(3)指摘事項に関する回答

①指摘事項No.2に関する回答-側溝設置跡(海側壁面) 距離呈0m付近の状況(1/2) -

5.1.3 追加の開削調査結果を踏まえたF-1断層開削調査箇所付近の地層区分

海側壁面はぎとり転写試料 写真(左右反転)

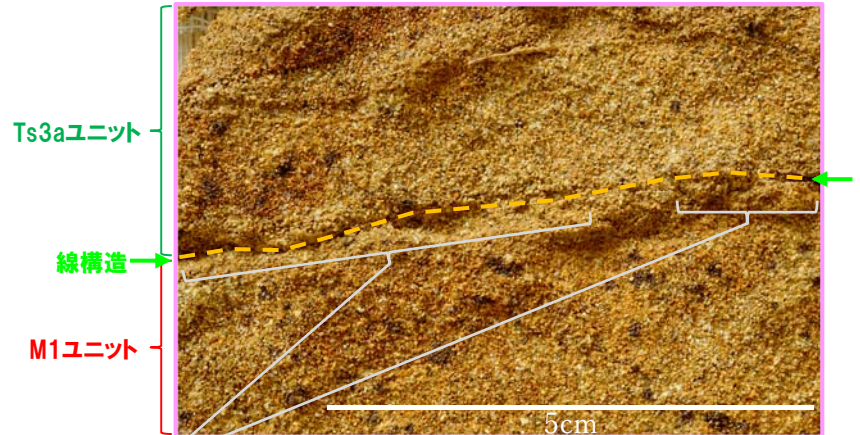
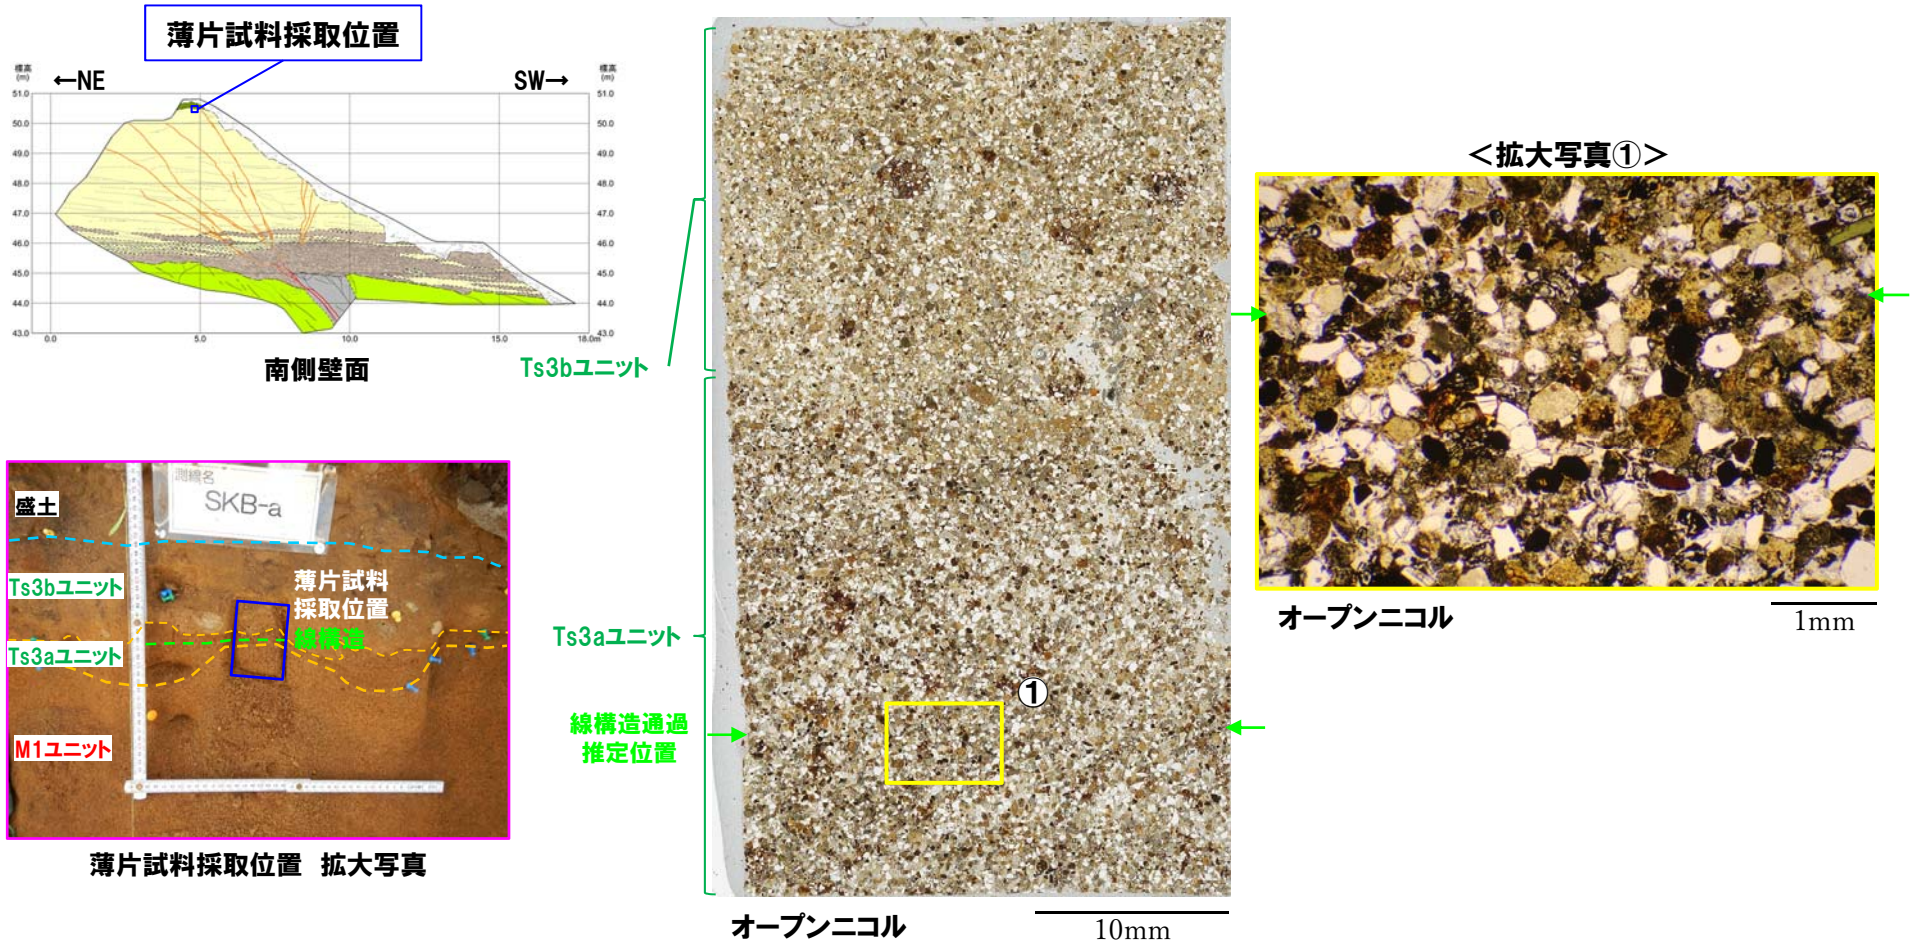
③指摘事項No.5に関する回答-Ts3aユニットに認められる線構造の成因検討(2/12) -

- ・南側壁面において認められるTs3aユニット中の水平方向の線構造
- ・横断掘削箇所③において認められるTs3aユニット基底面に認められる水平方向の線構造
- ・南側壁面において認められるM1ユニット中に認められる水平方向の線構造

当はぎとり転写試料において、Ts3aユニット基底面に認められる水平方向の線構造には、空隙が認められる。しかし、この空隙は連続性が悪く、露頭観察においては、明瞭でないことから、M1ユニット及びTs3aユニットの層相の差異により形成した亀裂であると判断される。

薄片試料作成位置写真(壁面奥側)

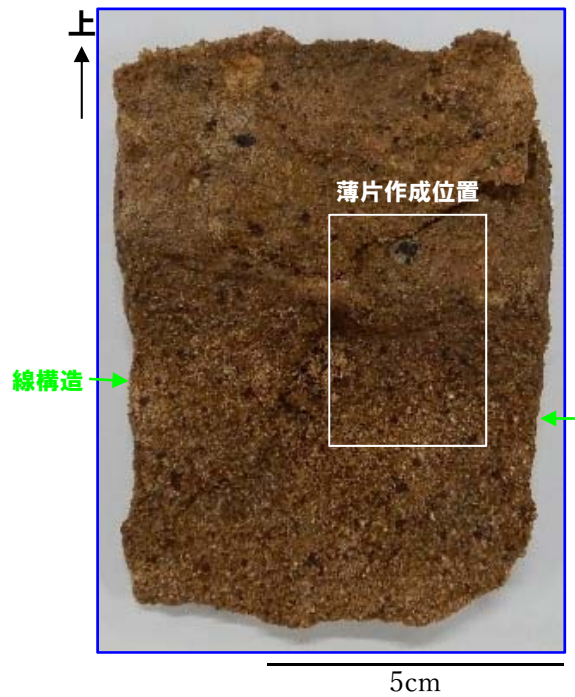
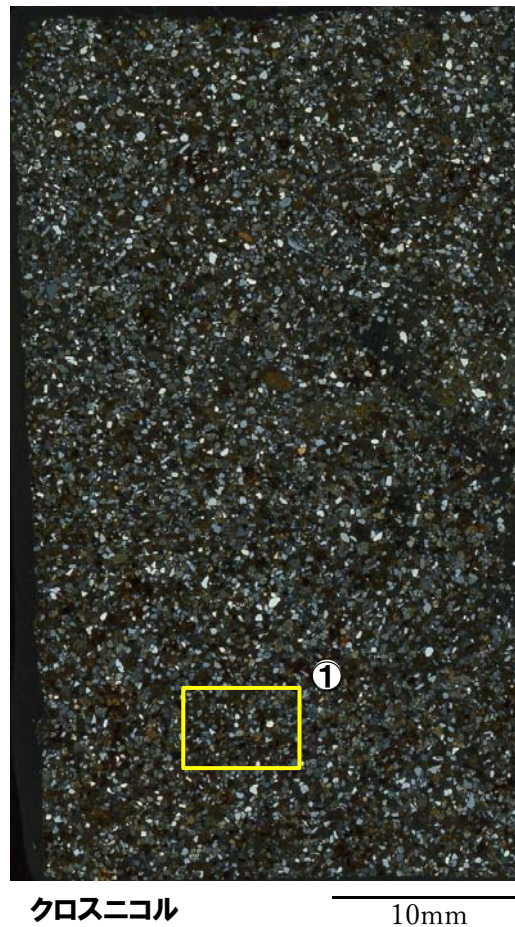
③指摘事項No.5に関する回答-Ts3aユニットに認められる線構造の成因検討(3/12) -

- 南側壁面において、Ts3aユニットに認められる水平方向の線構造について、薄片観察を実施し、成因の検討を実施した。
- 当該構造は、以下の状況が認められることから、堆積構造であると判断される。
  - ・砂粒径の碎屑物には、定向配列が認められない。
  - ・周辺のTs3aユニットと比較し、泥粒径の碎屑物がわずかに多く認められるものの、明瞭な差異は認められない。
  - ・粘土鉱物に富む状況は認められない。
  - ・剪断面や複合面構造等の剪断構造は認められない。

薄片試料作成位置写真 (壁面奥側)

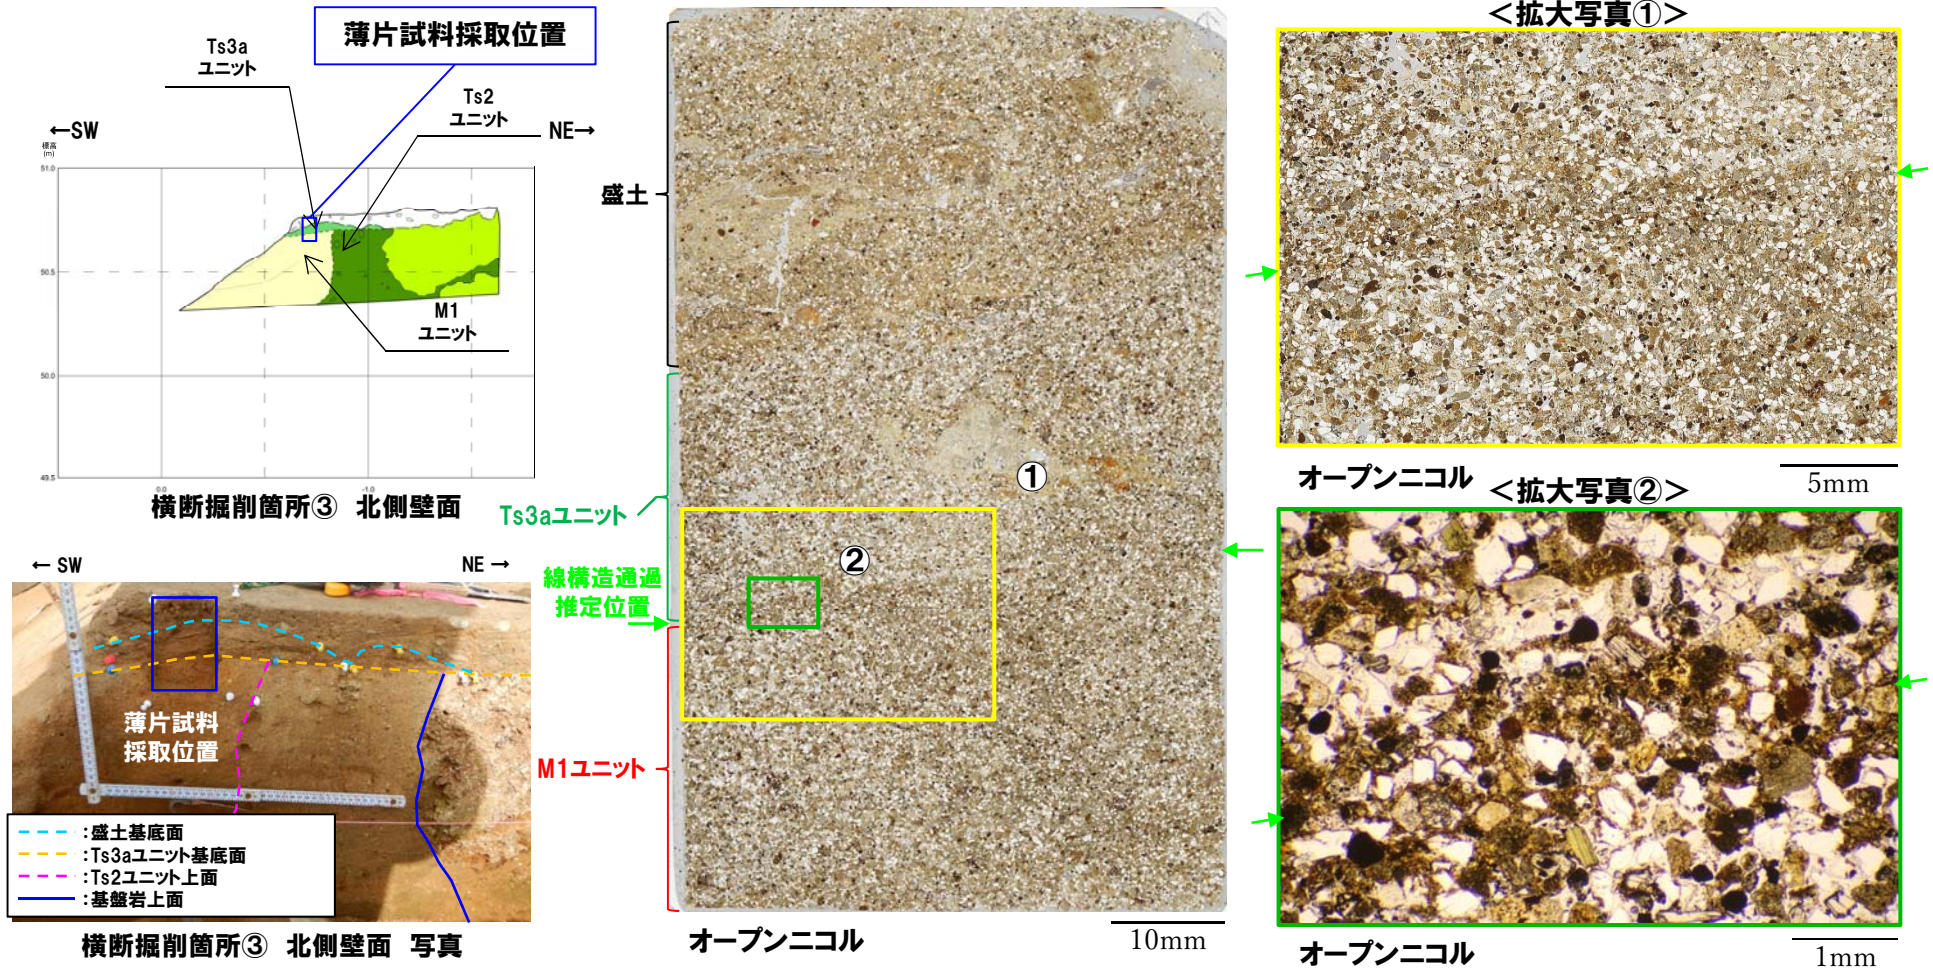
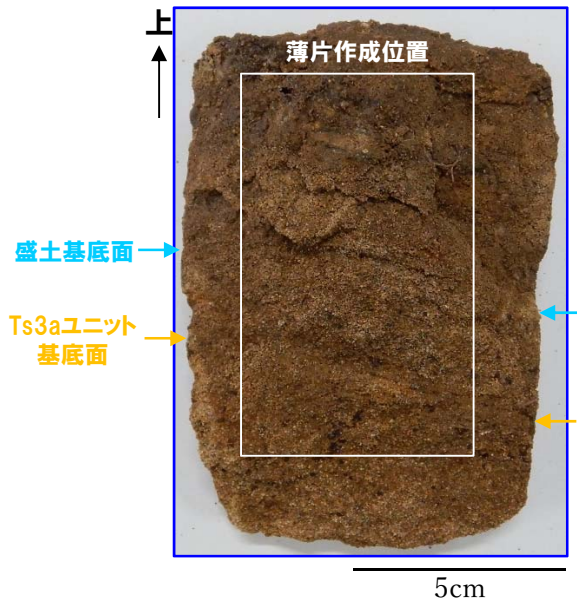
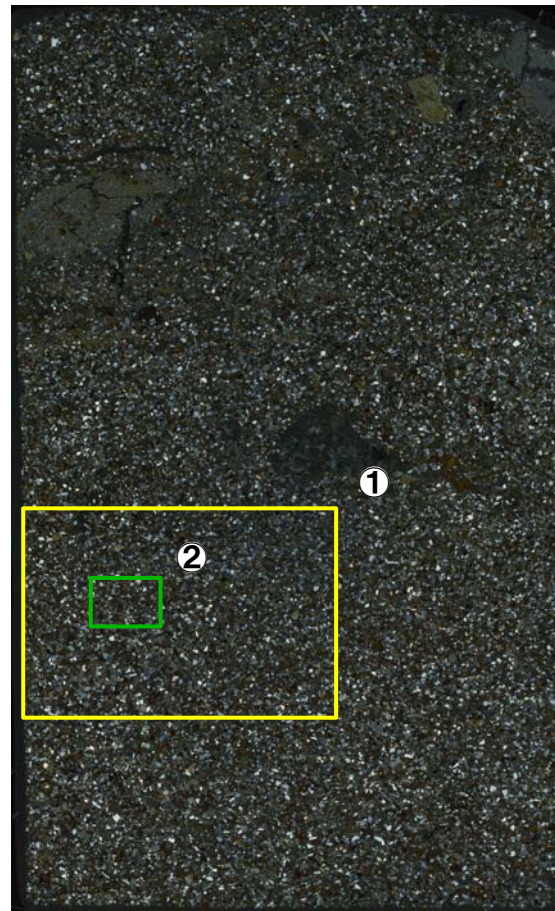
③指摘事項No.5に関する回答-Ts3aユニットに認められる線構造の成因検討(7/12) -

- 横断掘削箇所③において、Ts3aユニット基底面に認められる水平方向の線構造について、薄片観察を実施し、成因の検討を実施した。
- 当該構造においては、以下の状況が認められることから、堆積構造であると判断される。
  - ・わずかに砂粒径の碎屑物に定向配列が認められるものの、不明瞭である。
  - ・周辺のM1ユニット及びTs3aユニットと比較し、泥粒径の碎屑物がわずかに多く認められるものの、明瞭な差異は認められない。
  - ・粘土鉱物に富む状況は認められない。
  - ・剪断面や複合面構造等の剪断構造は認められない。

薄片試料作成位置写真(壁面奥側)

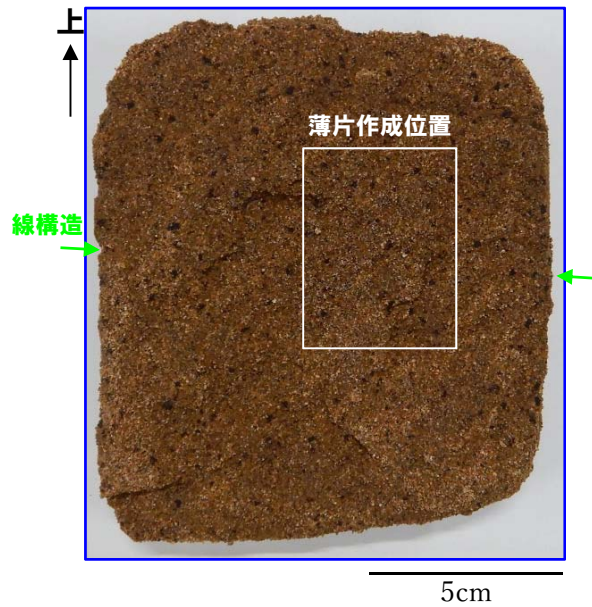
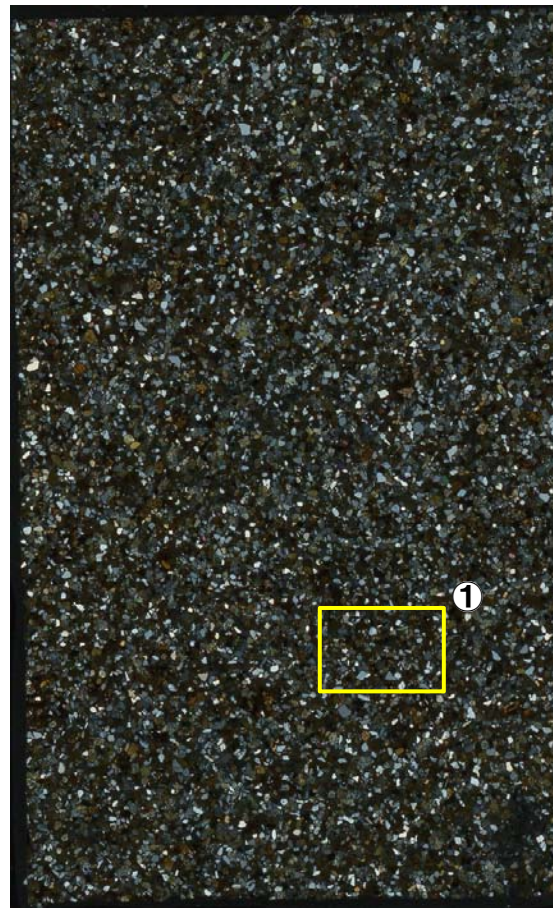
③指摘事項No.5に関する回答-M1ユニットに認められる線構造の成因検討(9/12) -

- 南側壁面において、M1ユニット中に認められる線構造について、薄片観察を実施し、成因の検討を実施した。
- 当該構造においては、以下の状況が認められることから、堆積構造であると判断される。
  - ・わずかに砂粒径の碎屑物に定向配列が認められるものの、明瞭である。
  - ・泥粒径の碎屑物がわずかに多く認められるものの、周辺のM1ユニットと明瞭な差異は認められない。
  - ・粘土鉱物に富む状況は認められない。
  - ・剪断面や複合面構造等の剪断構造は認められない。
